PRÉFET DE LA REGION D'ILE-DE-FRANCE

Évaluation environnementale des projets
Nos réf : EE-1138-16

**Avis de l'autorité environnementale
sur le projet de réalisation des voiries du projet de requalification du site des
Mathurins situé à Bagneux (Hauts-de-Seine)**

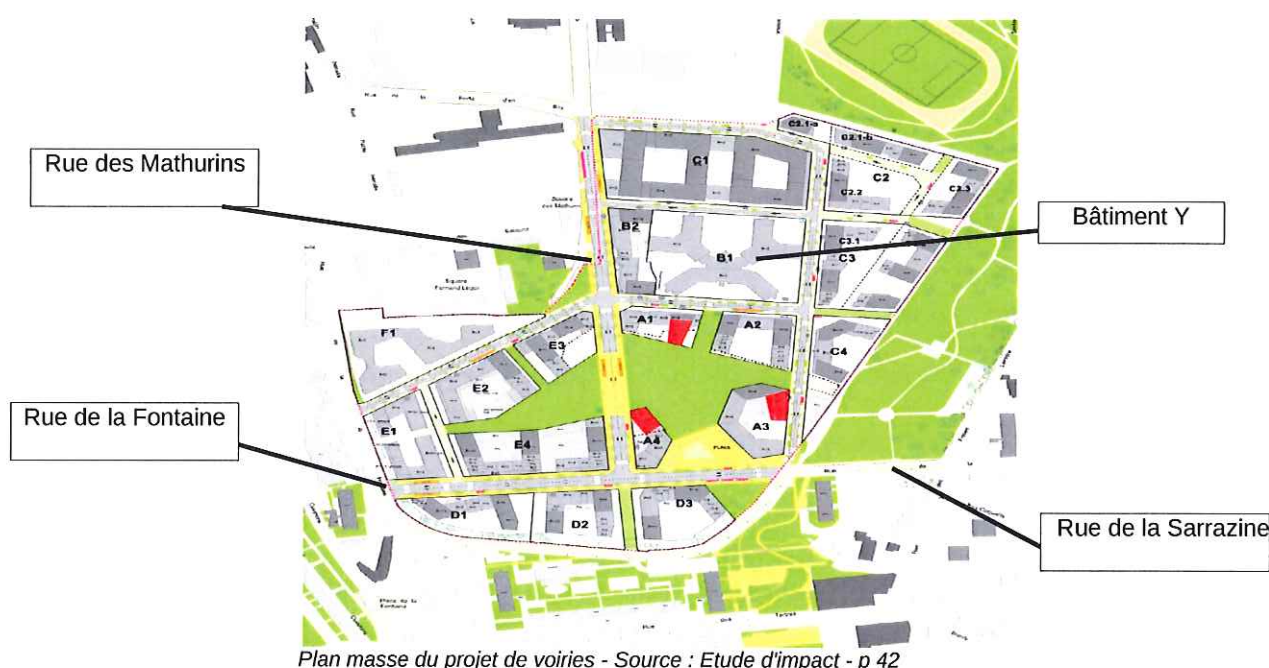
L'organisation des voiries est exposée selon le plan masse ci-dessous. Le dossier indique néanmoins (cf. p 21) que deux options sont actuellement encore à l'étude selon la future destination (campus ou bureaux) du bâtiment Y qui est localisé au nord (cf. parcelle B1). L'autorité environnementale recommande de présenter clairement la deuxième option envisagée en expliquant les différences entre les deux scénarios.
